## TECHNISCHE INFORMATION NR. SI 36-098

## SERVICE INFORMATION NO. SI 36-098

Rotax Service Bulletin – Replacement of the Overload Clutch on Rotax 914 F engines

# Replacement of the overload clutch of ROTAX® Engine Type 914 (Series)

Bild 1  
Überlastkupplung

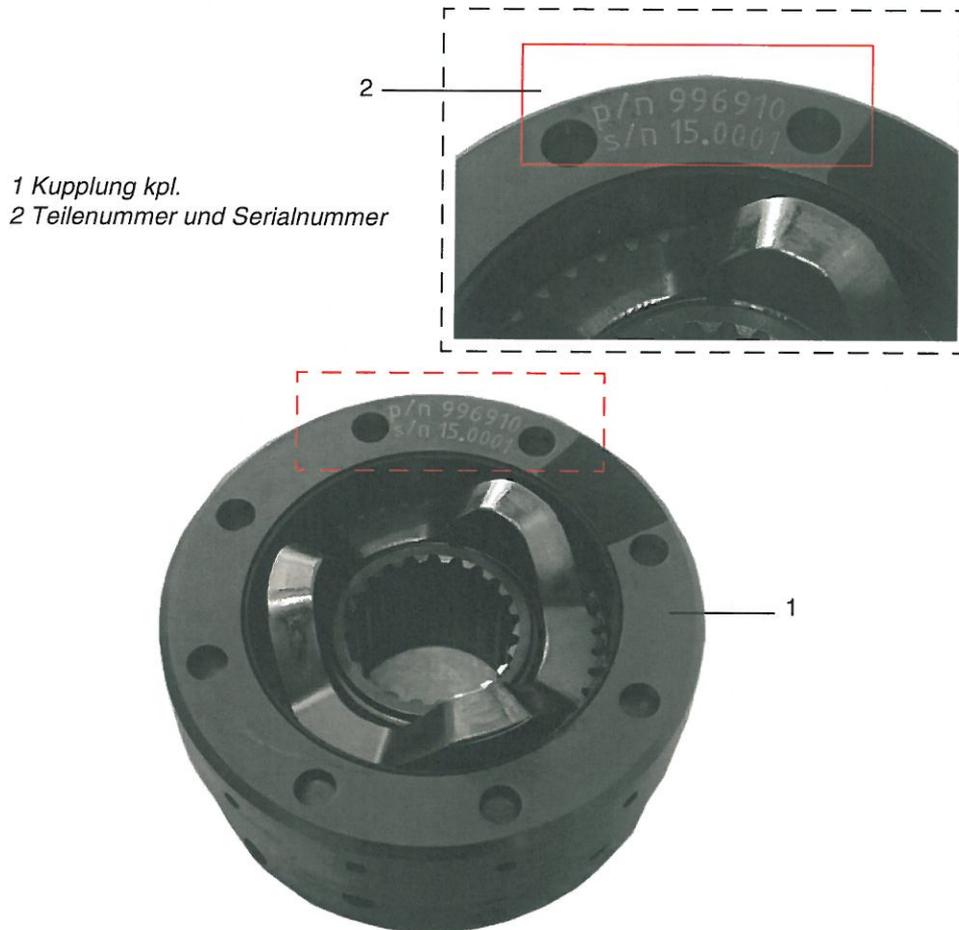
Bei allen Motoren der Motortype 914 (Serie) außerhalb des Kriteriums A dürfen bei einem Tausch der Kupplung kpl., im Zuge einer Wartung, Instandhaltung oder Grundüberholung, zukünftig nur mehr Überlastkupplungen mit der Beschriftung Teilenummer und Serialnummer verbaut werden.

HINWEIS: Ersatzteile mit der Beschriftung Teilenummer und Serialnummer sind ab dem Erscheinungsdatum dieses Service Bulletins erhältlich.  
Siehe dazu [Bild 1](#).

Fig. 1  
overload clutch

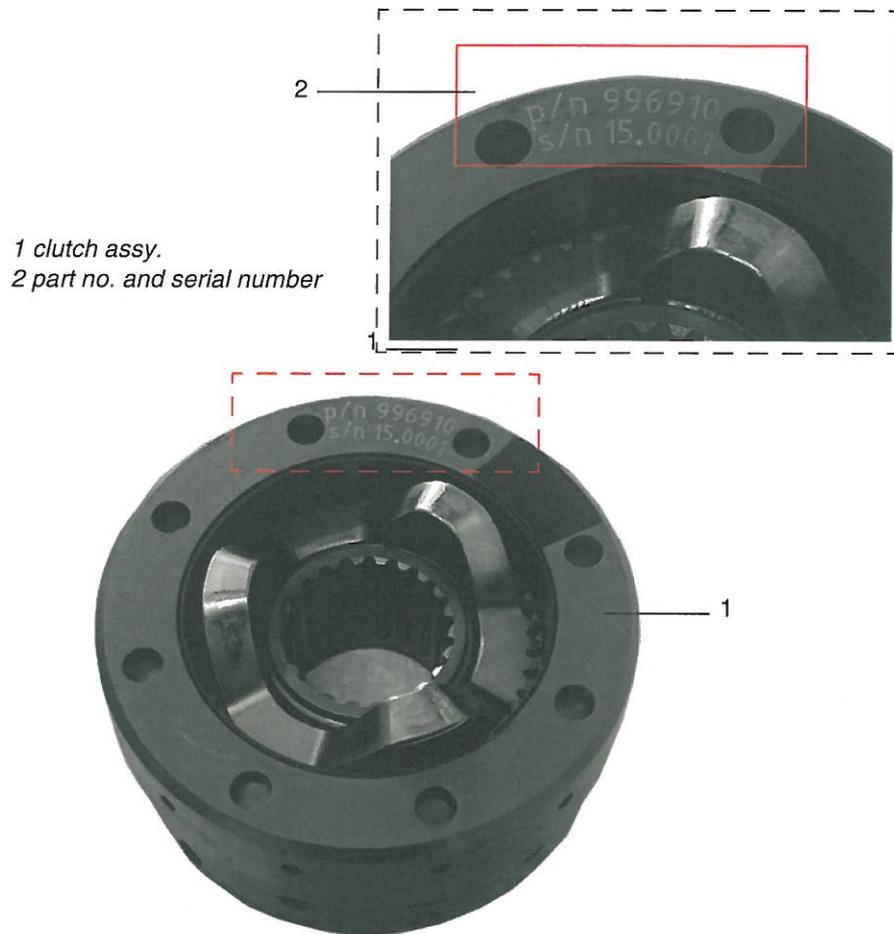
For all engines of the engine type 914 (Series), which are not affected by criterion A and/or B, overload clutches with labeled part no. and S/N on the housing must be used at an future replacement of the clutch assy.

NOTE: Spare parts labeled with part no. and S/N will be available from the date of this Service Bulletin. See Fig.1
